## リコール届出一覧表

リコール届出日：令和 元年 9月 4日

リコール届出番号	外 - 2913	リコール開始日	令和 元年 9月 5日
届出者の氏名又は名称	ジャガー・ランドローバー・ジャパン 株式会社 代表取締役 ハンソン・マグナス・ユタカ	製作国：英国 製作者名：ジャガー・ランドロー ーバー・リミテッド	
不具合の部位（部品名）	原動機（パワートレーンコントロールユニット）		
基準不適合状態にあると認める構造、装置又は性能の状況及びその原因	パワートレーンコントロールユニットにおいて、プログラムの仕様指示が不適切なため、誤ったプログラムが搭載されている。そのため、触媒の温度上昇が遅くなり、排出ガスが基準を満足しなくなる、及び、燃費が悪化するおそれがある。		
改善措置の内容	全車両、パワートレーンコントロールユニットのプログラムを正規のプログラムに書き換える。		
不 具 合 件 数	0件	事 故 の 有 無	なし
発 見 の 動 機	本国メーカーからの情報による。		
自動車使用者及び自動車分解整備事業者に周知させるための措置	<ul style="list-style-type: none"> <li>・使用者：電話又はダイレクトメールで通知する。</li> <li>・自動車分解整備事業者：対象台数が少数であり、全ての使用者を把握しているので、機関誌等への掲載は行わない。</li> <li>・改善実施済車には、運転席側ドアロックストライカー付近に外 - 2913 のステッカーを貼付する。</li> </ul>

## 改善箇所説明図

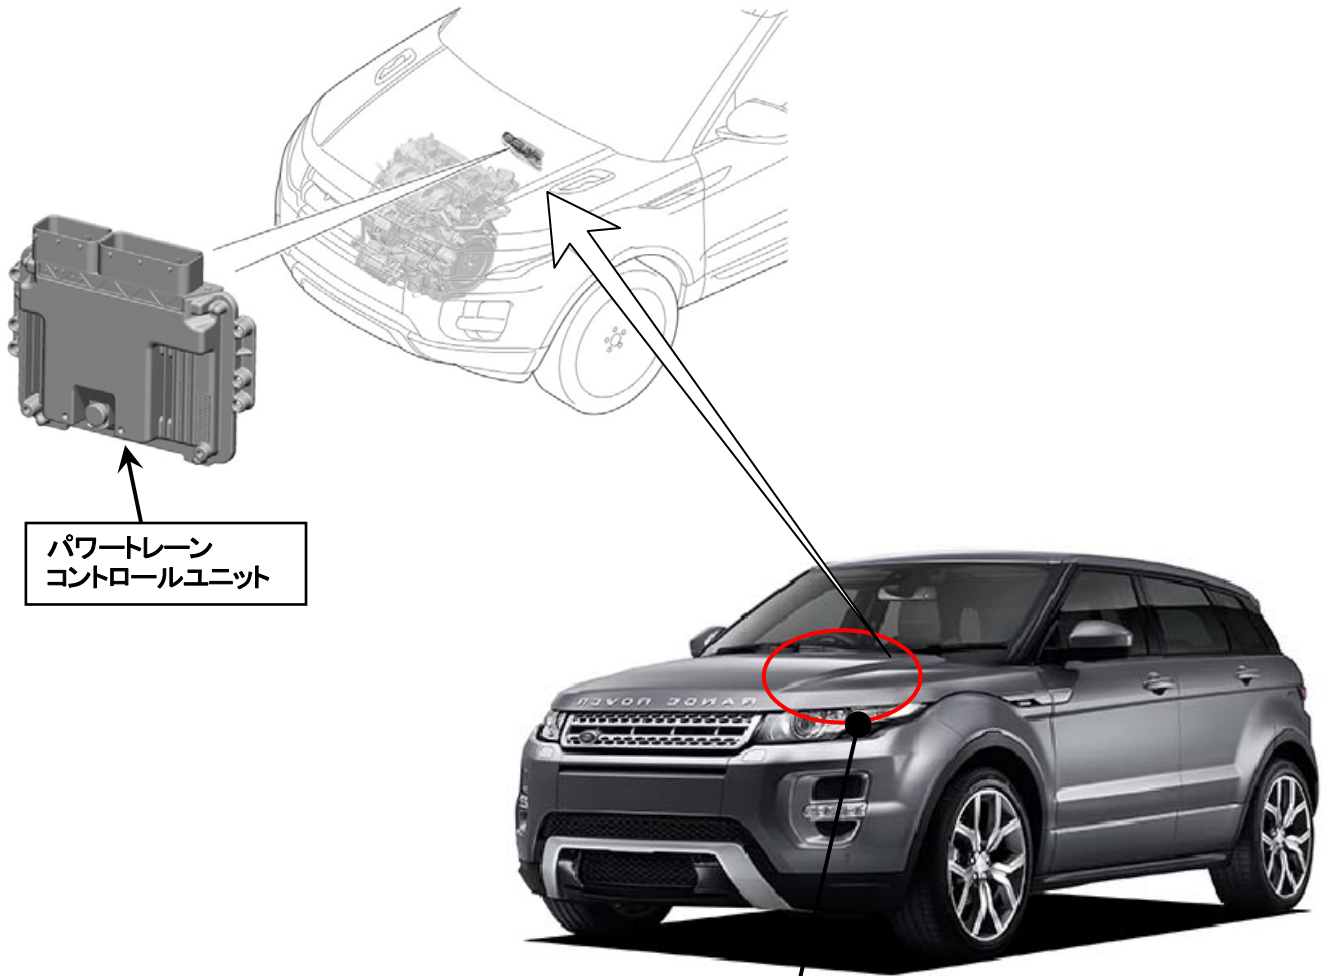
パワートレインコントロールユニットにおいて、プログラムの仕様指示が不適切なため、誤ったプログラムが搭載されている。そのため、触媒の温度上昇が遅くなり、排出ガスが基準を満足しなくなる、及び、燃費が悪化するおそれがある。

全車両、パワートレインコントロールユニットのプログラムを正規のプログラムに書き換える。

識別：助手席ドアヒンジボルトに白ペイントを塗布する。
